**INFORME DE HITO DE CONTROL  
N° 016-2022-OCI/0421-SCC**

**OBRA: “RECUPERACIÓN DE LOS SERVICIOS DE SALUD  
DEL CENTRO DE SALUD SAN JOSÉ (I-3), DISTRITO DE SAN  
JOSÉ - PACASMAYO - LA LIBERTAD”**

**HITO DE CONTROL N° 3:  
EJECUCIÓN DE OBRA CONFORME AL EXPEDIENTE  
TÉCNICO**

**Imagen n. ° 29**  
**Orden y Limpieza en obra**

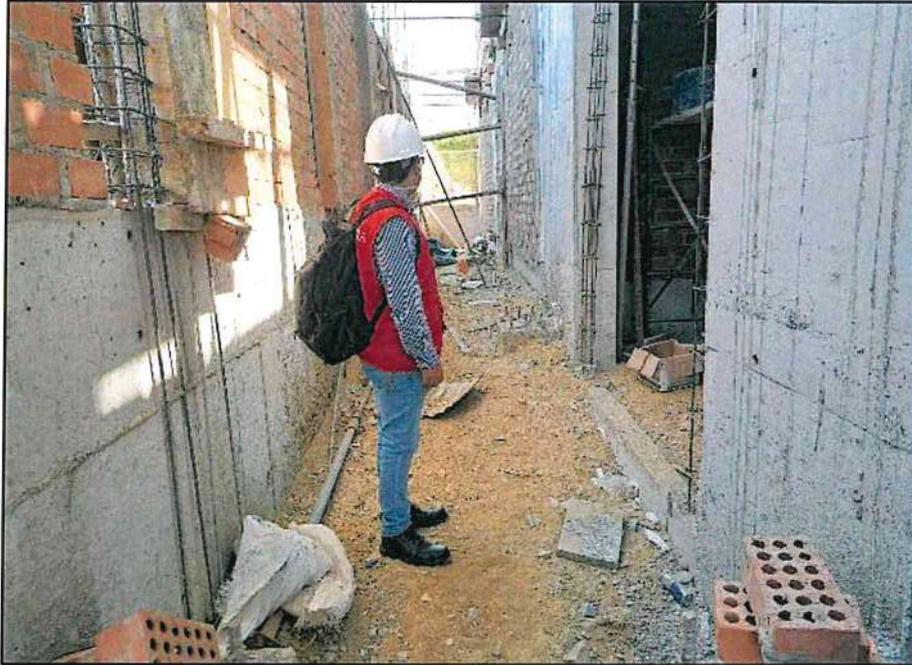
En la Inspección realizada el día 04 de octubre del 2022, se observó en la obra que no se posee orden y limpieza, encontrándose en zonas en la zona perimetral Oeste del bloque n.° 01, botellas de plástico, ladrillos y otros desperdicios.

**Imagen n. ° 30**  
**Panel de madera suspendido sobre estructura sin asegurar**

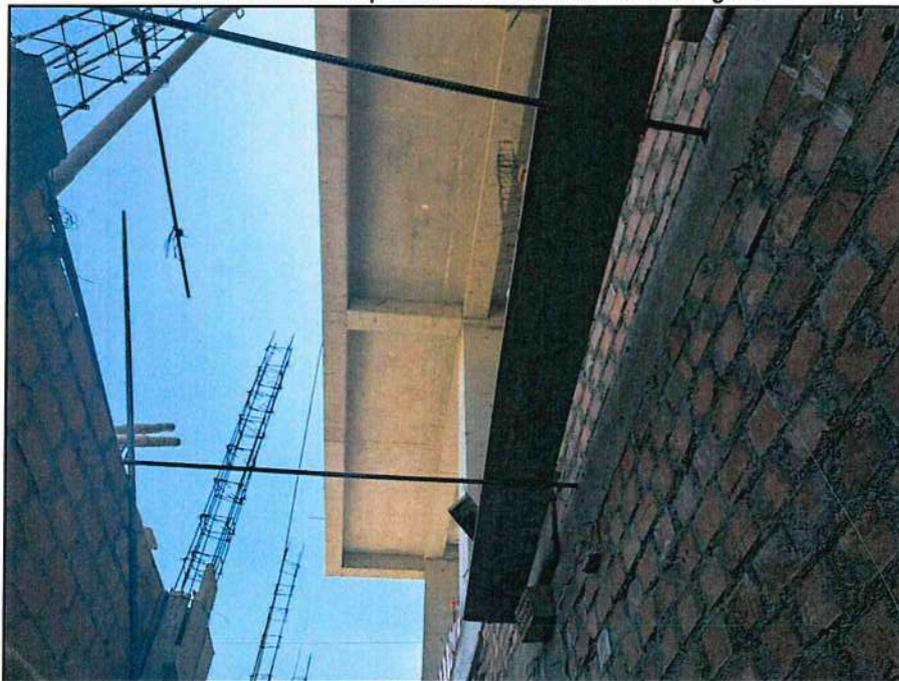
Además, se encontró paneles de maderas suspendidas sobre varillas de acero apoyadas en la estructura de manera riesgosa.

Imagen 11 – Columneta a medio vaciar sin junta de dilatación

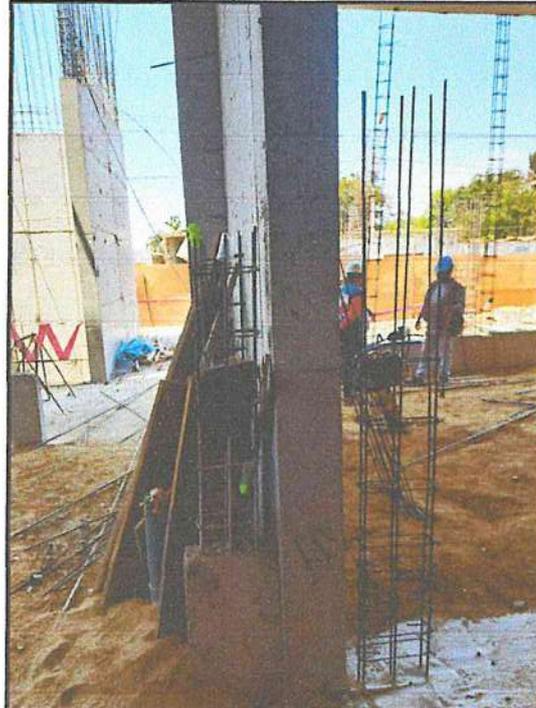
también que existen columnetas a medio vaciar sin juntas de dilatación, con una estructura pegada a la placa. Se aclara que estas estructuras son elementos distintos.
